Dijkversterking SAFE

Nota van Antwoord MER fase 2 en Ontwerp-projectbesluit

Status: Concept

Datum: 24-08-2026

Figuur 4-2 In rood het gedeelte van het tijdelijke ruimtebeslag in dijkzone 6 dat vervalt.

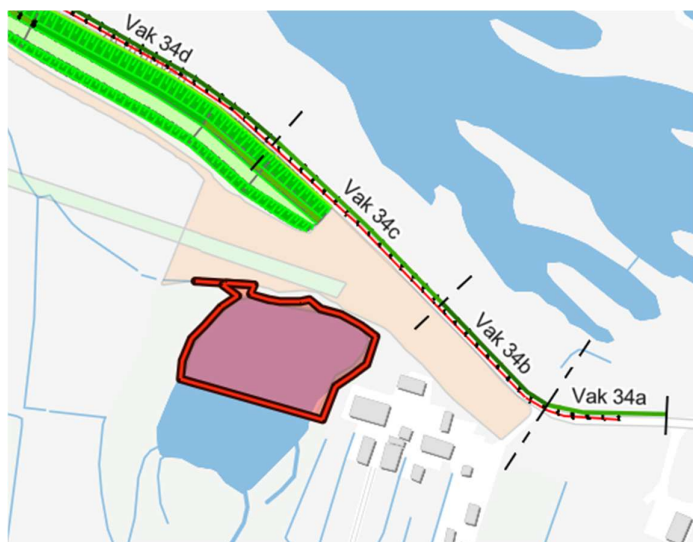
4.1.2 Vervallen versterkingsmaatregel bij de Eendenkooi

Op basis van aanvullend grondonderzoek en daaropvolgende berekeningen hoeft ter plaatse van de Eendenkooi in dijkzone 6 geen versterkingsmaatregel met filterdoek te worden gerealiseerd. De maatregel die in het ontwerp-projectbesluit was opgenomen, vervalt daarmee.

Als gevolg hiervan blijven de houtopstanden rond de Eendenkooi behouden en is ter plaatse van de Eendenkooi geen tijdelijk ruimtebeslag meer nodig. Het ruimtebeslag van de dijkversterking wordt hierdoor met circa 7.000 m² verkleind. In Figuur 4-2 is weergegeven welk deel van het tijdelijke ruimtebeslag in dijkzone 6 vervalt.

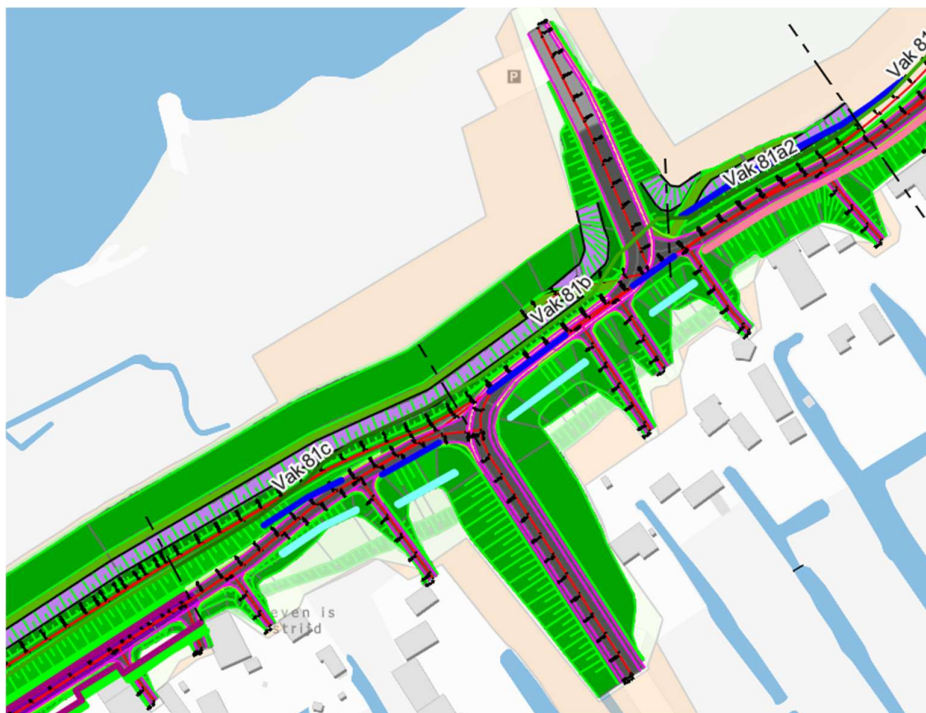
4.1.4 Vervallen deel pipingscherm in dijkzone 10

Op basis van nader grondonderzoek en aanvullende berekeningen voor het faalmechanisme piping is de noodzaak voor een pipingscherm in dijkzone 10 gedeeltelijk vervallen. Dit betreft met name de dijkvakken 56 en 57. Op het traject tussen AW275.+155 en AW277.+128 komt de pipingopgave te vervallen.

De constructiezone is op dit gedeelte verkleind. Voor dit deel van de dijk blijft wel een hoogteopgave bestaan. De wijziging heeft geen gevolgen voor de effectbeoordeling in het MER. De wijziging is tekstueel verwerkt in het projectbesluit en de constructiezone is aangepast.
